INFORMACJA

dot. postępowania na sukcesywne dostawy elektrod diagnostycznych, do ablacji endokawitarnej oraz kardiowerterów – **znak sprawy 30/19**

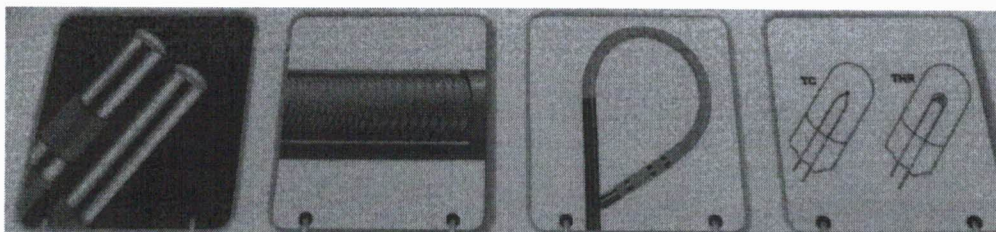
5. Czy Zamawiający w pakiecie 3 dopuści niesterowalną 10-polową elektrodę diagnostyczną o spacingu 2/2/2mm, 2/5/2mm, 5/5/5mm oraz opcjonalnie dla krzywizny „J” 5/5/5/5/5/30/2/5/2mm? Pozostałe parametry jak w SIWZ.

Odpowiedź: Zamawiający nie dopuszcza.

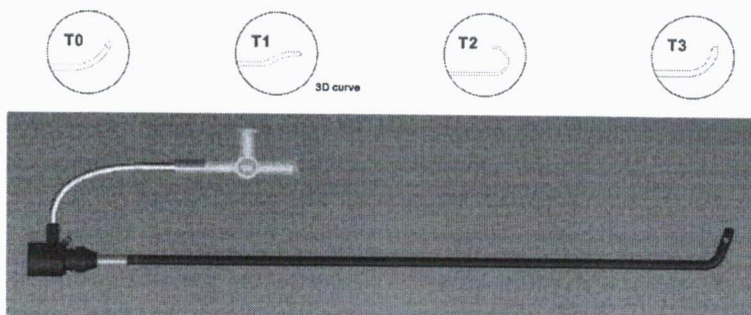
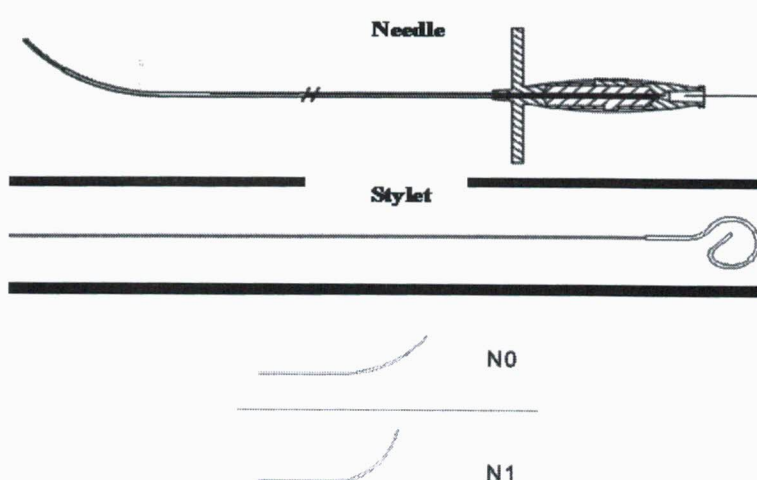
9. Czy Zamawiający wymaga dodatkowo dostępności elektrody dedykowanej do ablacji cieśni z końcówką 8mm o długości 95cm, z dodatkowym zbrojeniem poprawiającym stabilność boczną?

Odpowiedź: Zamawiający nie wymaga.
